Bescheid

über die Änderung und Ergänzung der
allgemeinen bauaufsichtlichen Zulassung
vom 16. Oktober 2013

Z-33.41-1492

"Hansa Therm EPS"

Anlage 7

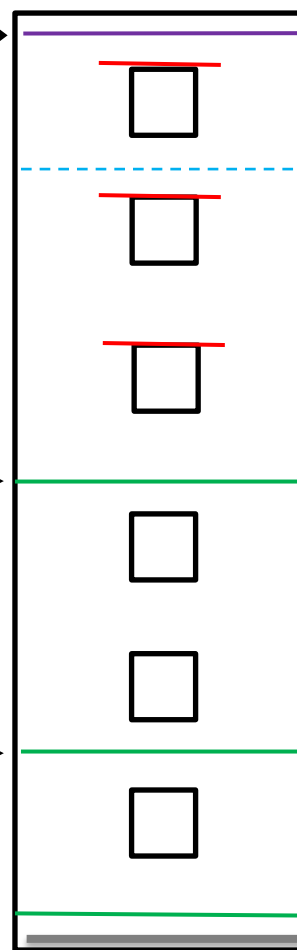
Für schwerentflammbare WDVS mit bis zu 300 mm dicken EPS-Platten müssen zusätzlich zu den in Abschnitt 4.6.2 enthaltenen Bestimmungen folgende konstruktiven Maßnahmen gegen eine Brandeinwirkung von außen ausgeführt werden (siehe Anlage 7):

1. ein Brandriegel an der Unterkante des WDVS bzw. maximal 90 cm über Geländeoberkante oder genutzten angrenzenden horizontalen Gebäudeteilen (z. B. Parkdächer u. a.)

2. ein Brandriegel in Höhe der Decke des 1. Geschosses über Geländeoberkante oder angrenzenden horizontalen Gebäudeteilen nach Nr. 1, jedoch zu dem darunter angeordneten Brandriegel mit einem Achsabstand von nicht mehr als 3 m. Bei größeren Abständen sind zusätzliche Brandriegel einzubauen.

3. ein Brandriegel in Höhe der Decke des 3. Geschosses über Geländeoberkante oder angrenzender horizontaler Gebäudeteile nach Nr. 1, jedoch zu dem darunter angeordneten Brandriegel mit einem Achsabstand von nicht mehr als 8 m. Bei größeren Abständen sind zusätzliche Brandriegel einzubauen.

Weiterhin ist ein Brandriegel (wie vorstehend beschrieben) maximal 1,0 m unterhalb von angrenzenden brennbaren Bauprodukten (z. B. am oberen Abschluss des WDVS unterhalb eines Daches) in der Dämmebene des WDVS anzuordnen. Dieser Brandriegel ist mit einem Klebemörtel vollflächig anzukleben.

**Anordnung der zusätzlichen Brandschutzmaßnahmen
gemäß Abschnitt 4.10**

BR 1-3:
vollflächig angeklebt mit mineralischem
Klebemörtel und zusätzlich gedübelt

- maximal 1,0 m unterhalb von angrenzenden brennbaren Bauprodukten (z. B. Dächer)
- vollflächig angeklebt mit Klebemörtel
